整理番号		サービスキャンペーン開始日	令和3年6月17日
不具合の内容	インフォテイメントにおいて、パラメーター設定が不適切なため、車両に装備されていない機能が画面に表示される。		
改善の内容	全車両、インフォテイメントのパラメーター設定を変更する。		
自動車利用者等に周知させるための処置	ダイレクトメール、電話、訪問により通知する。

改善箇所説明図

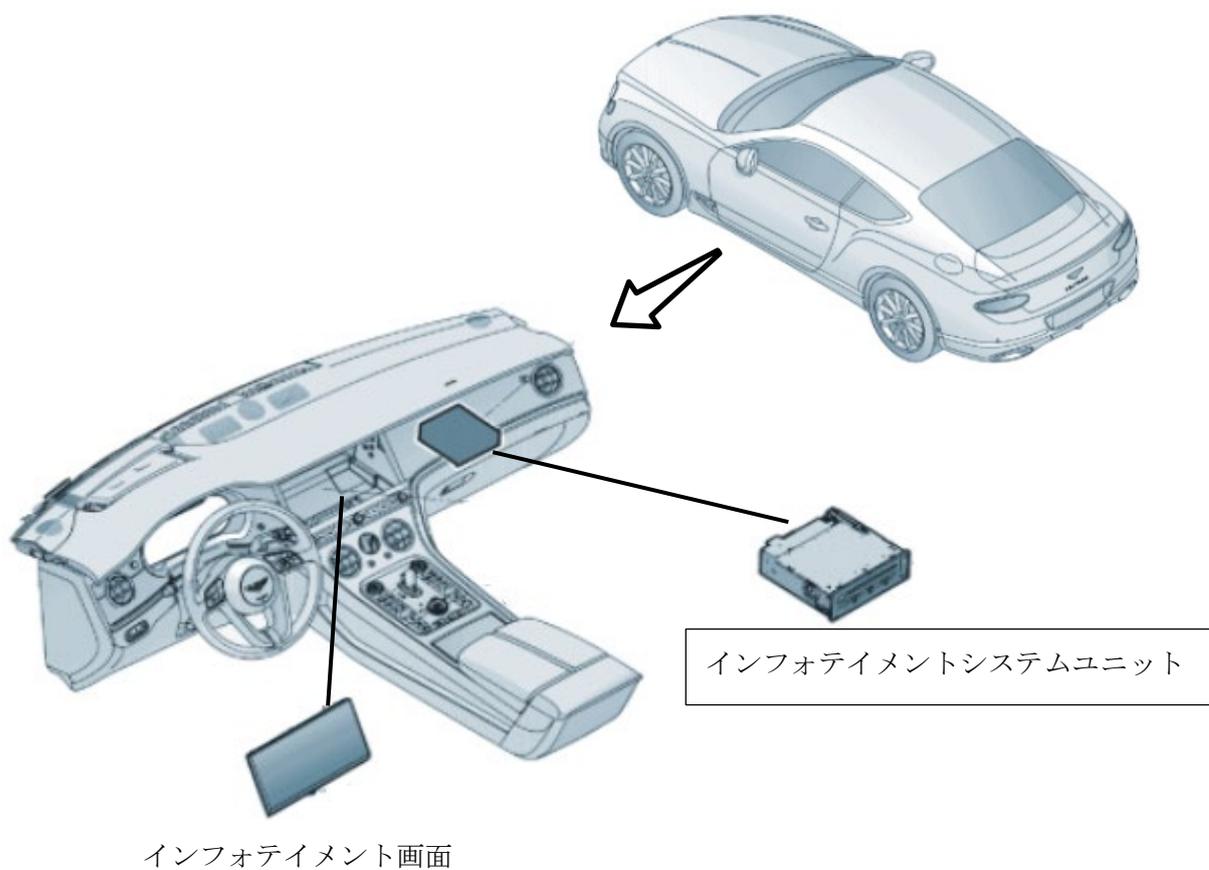
不具合の内容

インフォテインメントにおいて、パラメーター設定が不適切なため、車両に装備されていない機能が画面に表示される。

改善の内容

全車両、インフォテインメントのパラメーター設定を変更する。

バッテリー固定ブラケットに黒のペイントを行い識別とする。
